00004990

Amenaza y Riesgos

Propuesta cartografica

Concepto de viabilidad técnica del estudio de amenaza de detalle desarrollado para el lote 44 de la urbanización mirador de santa catalina.

5. Amenazas por movimientos en masa actual.

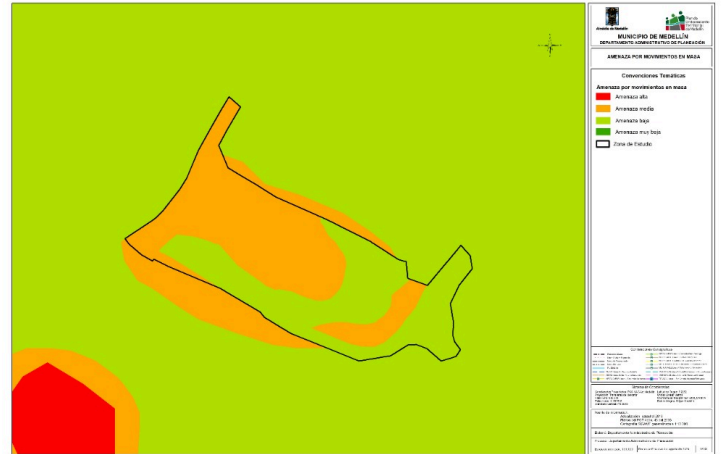
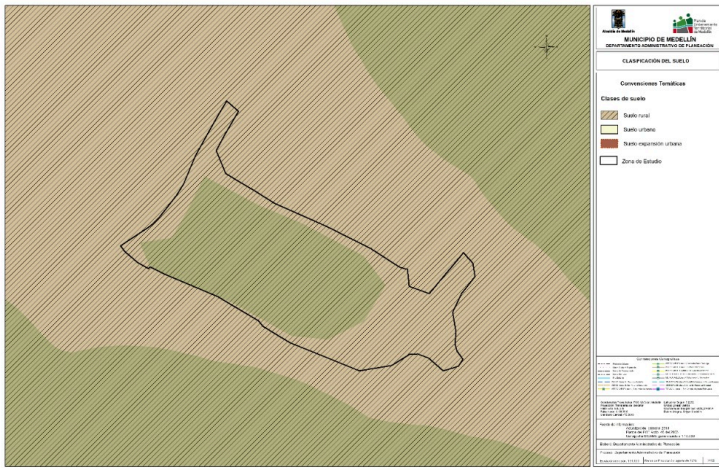
Precisión cartográfica por incorporación de los resultados del estudio de amenaza de detalle denominado Mirador de Santa Catalina.

Área ajustada 1.783,42

5. Amenazas por movimientos en masa propuesta.

3.Cat. del suelo de prot, produc, y sub.actual .

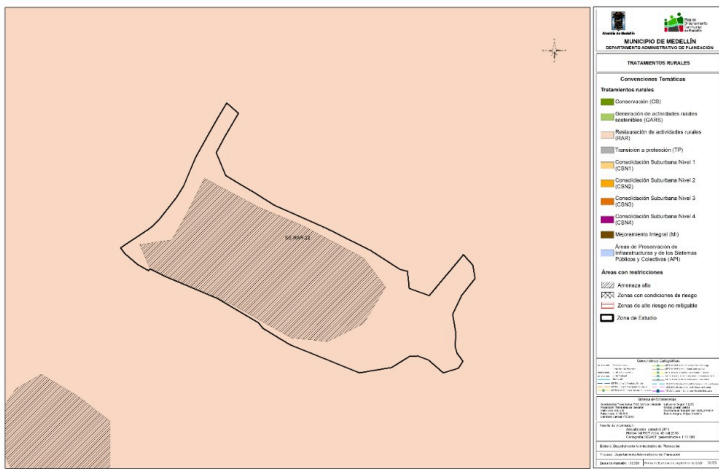
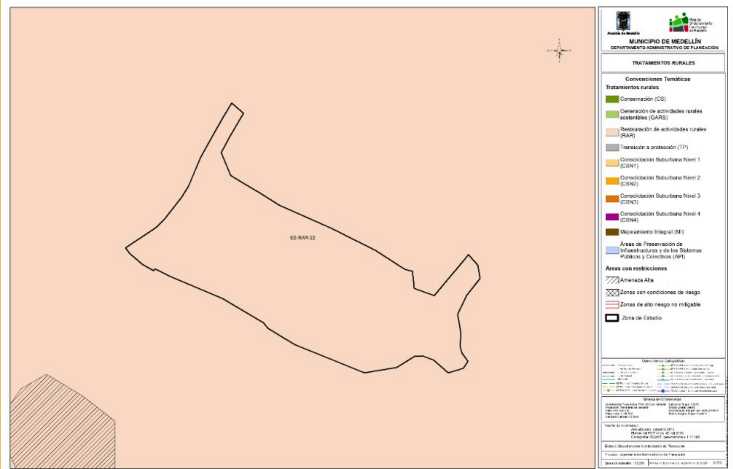
- 2_Clasificación del Suelo (El ajuste planteado hace alusión a una capa interna “Suelo_Protección_Union que conforma el plano, mas no a elementos que componen la clasificación del suelo, según lo establecido en el Acuerdo 48 de 2014 y en las convenciones del mapa protocolizado.)

3.Cat. del suelo de protec, prod. y sub prop
